Rapport de la commission chargée d'étudier et de rapporter sur le préavis 8/17

Restauration et réaménagement des Halles.

PRESENTATION SCHEMATIQUE DE L'ECLAIRAGE PROPOSE

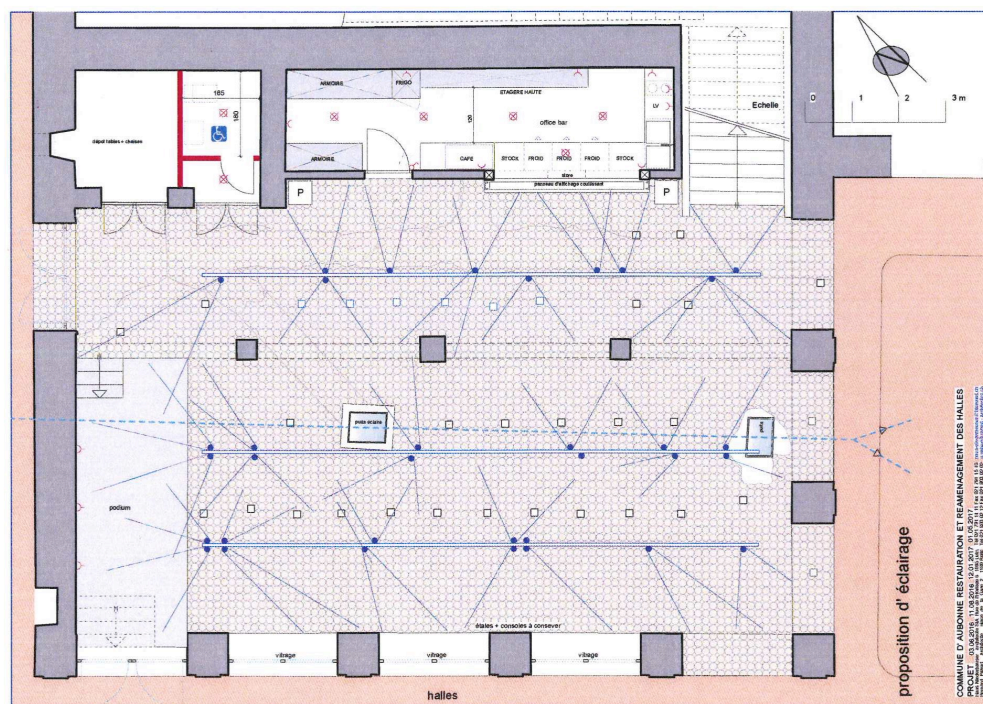
L'installation d'un éclairage modulable en fonction des besoins permettra de rendre le lieu encore plus attractif. La commission a souhaité que les possibilités de manipulations soient limitées, afin d'éviter les risques de dégâts occasionnés par des utilisateurs maladroits ou inexpérimentés. L'hypothèse d'installation de spots encastrés tels que présentés en annexe par l'architecte va dans ce sens. Le tableau de commande de l'éclairage se trouvera dans l'office-bar.
